**PARCS CANADA**  
**MISE À NIVEAU DES BÂTIMENTS DE SERVICES LAC-ÉDOUARD**  
**DÉPANNEUR ET LOCATION D'EMBARCATIONS**

N/N° PROJET : 1666  
PLANS : E01 à E02  
Date : 2018-06-26

**ADDENDA E-01**

### ÉCLAIRAGE - BÂTIMENT DE SERVICES DÉPANNEUR Sans échelle

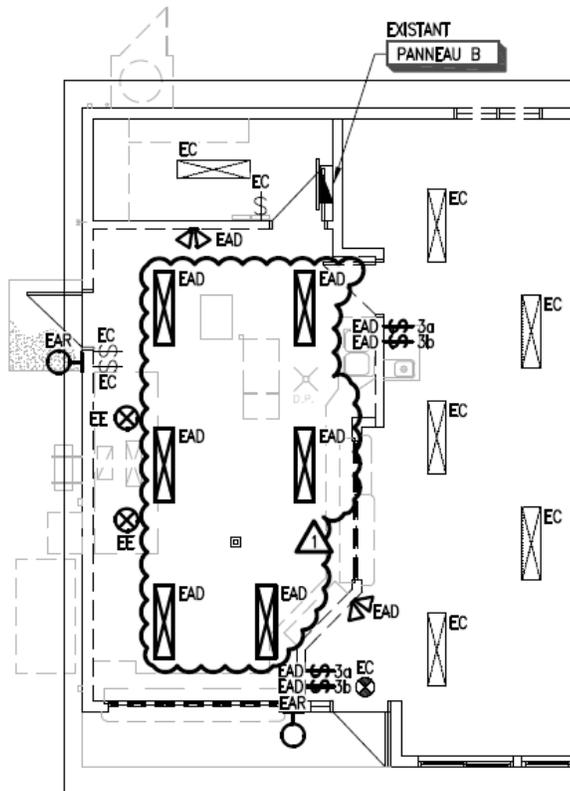
**E01/E02 – Luminaires du dépanneur :**

1. Les 6 luminaires indiqués sont à désinstaller temporairement et à réinstaller suite aux travaux de plafond de la division architecture.
